Reference : **20231208**

Produit : **Sèche-Linge ESSENTIEL B ESLC10-2B 8010335**

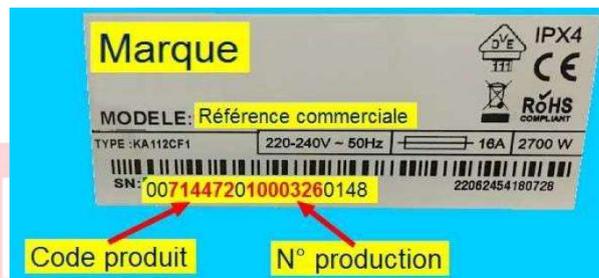
Sur ces sèche-linges, avant la production **1036200**, il n'y avait pas de guide d'air.  
 Dans certains cas, en fonction de l'emplacement, d'une utilisation intensive ou d'un linge peu essoré, cela peut occasionner une erreur E4.  
 Normalement l'erreur E4 est la conséquence d'une résistance défectueuse (ou sécurité thermique de la résistance HS).

Avant la production **1036200**, Remplacer la résistance par un kit **999027** (résistance + guide d'air + vis).  
 Aucune action est nécessaire pour les productions 1036200 et après.
